東通原子力発電所1号炉審査資料	
資料番号	A1-CA-0130(改1)
提出年月日	2023年12月7日

東通原子力発電所 基準地震動の策定のうち
海洋プレート内地震の地震動評価について
(コメント回答)
(補足説明資料)

2023年12月7日
東北電力株式会社

2. 1 敷地下方DC型地震の断層面を海洋地殻まで近づけた場合の応力降下量 (2) 海洋地殻と海洋性マンツルの物性の違い①

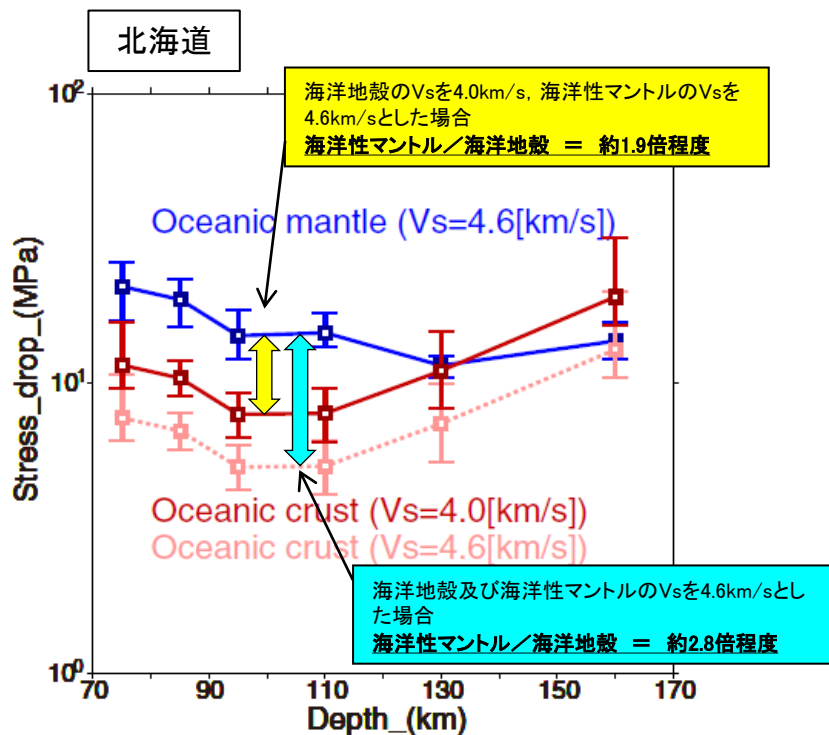
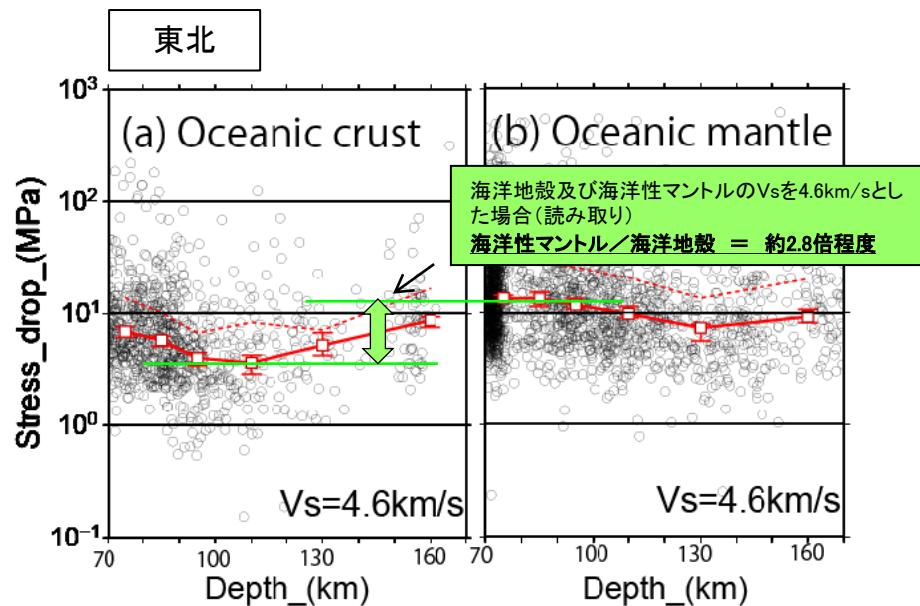
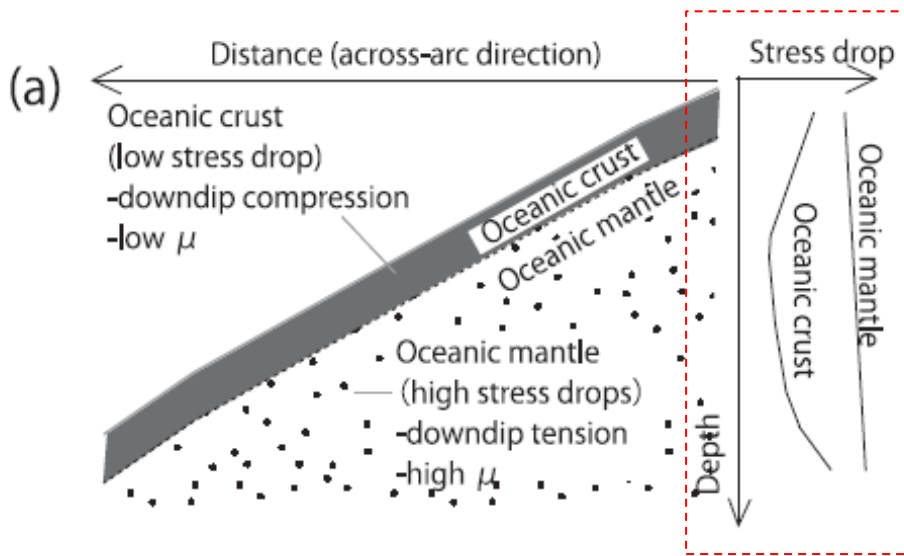
No.	コメント時期	コメント内容	今回ご説明資料の掲載箇所
S198	2021年5月14日 第973回審査会合	海洋プレート内地震の「断層位置等の不確かさケース」の位置づけを参考ケースから不確かさケースに見直したことに合わせ、海洋地殻と海洋性マントルの物性の違いに関する説明を補足説明資料から本編資料に移すこと。	本編資料 p.129

➢ 北海道下の海洋プレート内地震を分析すると、海洋地殻で発生する地震の応力降下量は、海洋性マンツル内で発生する地震の応力降下量よりも小さい傾向がある。

➢ 東北地方でも北海道と同じ傾向がみられた。
➢ 剛性の違いなどが応力降下量の違いを誘発すると考えられる。

⇒ 海洋地殻で発生する地震の応力降下量は、海洋性マンツルの地震の1/1.9倍(0.53倍)~1/2.8倍(0.36倍)程度となっている。

敷地下方DC型地震 断層配置図

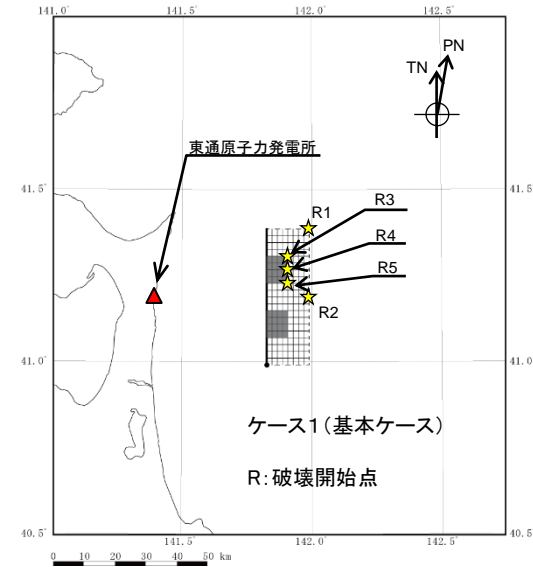
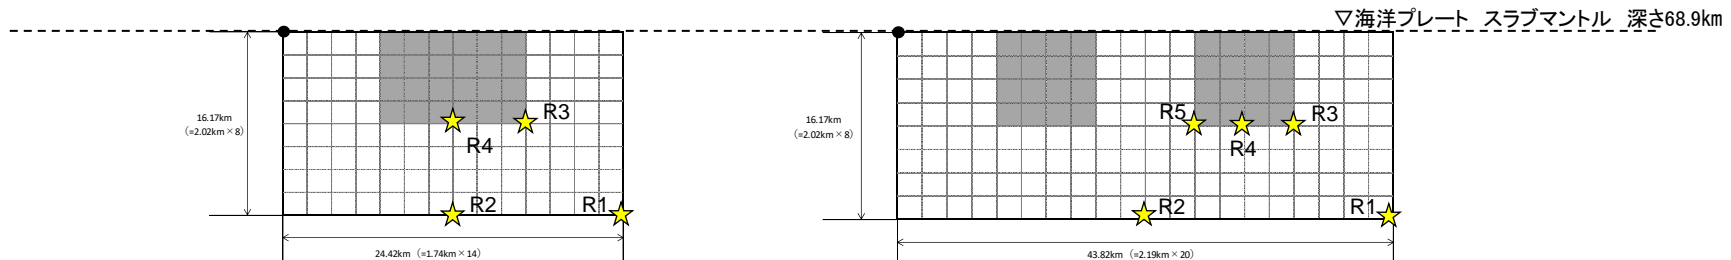
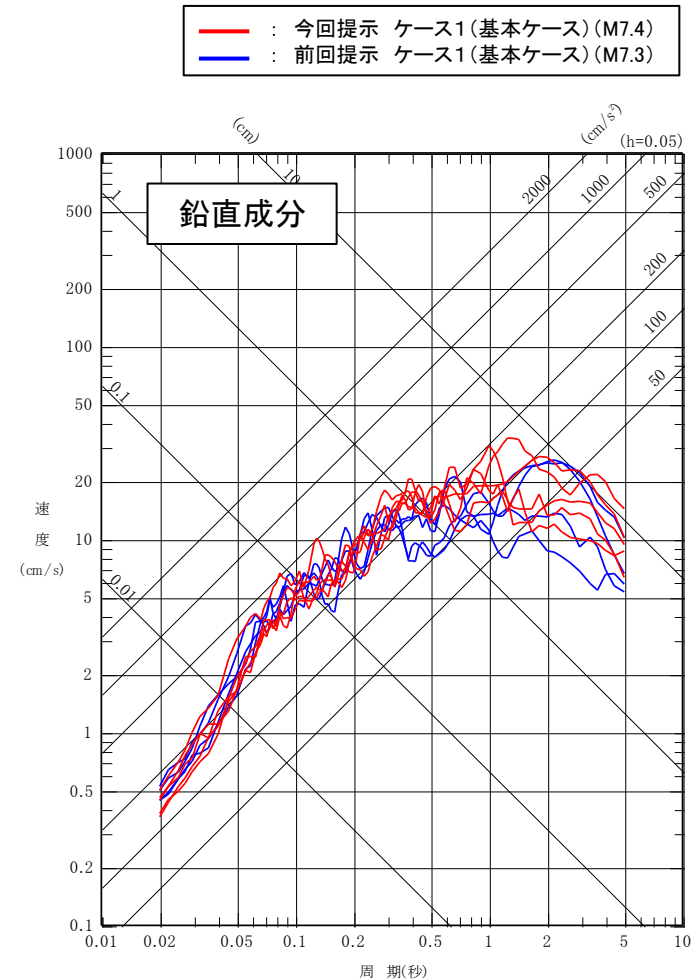
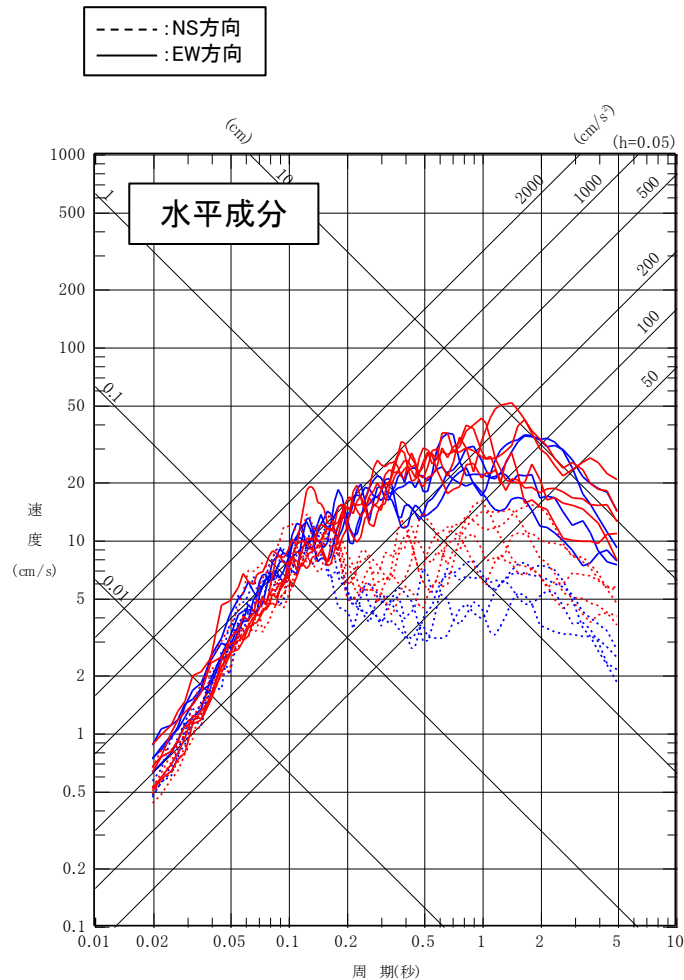
No.	時期	内容	今回ご説明資料の掲載箇所
3.16 地震 反映	2022年7月1日 第1057回審査会合	2022年3月16日福島県沖の地震について、東通原子力発電所の審査に反映する。 〔背景と目的〕 海洋プレート内地震の地震動評価は、2021年5月14日(第973回審査会合)において「概ね審査済み」となった。その後、2022年3月16日に発生した福島県沖の地震の地震規模[マグニチュード(M)7.4]が、検討用地震の基本ケースの地震規模(M7.3)を超えたことから地震動評価を見直す。	本編資料 p.3～15, 20, 21, 28, 41, 59～70, 74, 79, 81, 84, 90～92, 94, 95, 123, 125～128, 130, 133, 135, 139～144 補足説明資料 p.10, 15, 20, 28, 31～34, 36～42, 45, 46

- 検討用地震(敷地下方DC型地震)について、今回提示した「ケース1(基本ケース)(M7.4)」と前回(第973回審査会合)提示した「ケース1(基本ケース)(M7.3)」の断層モデルを示す。
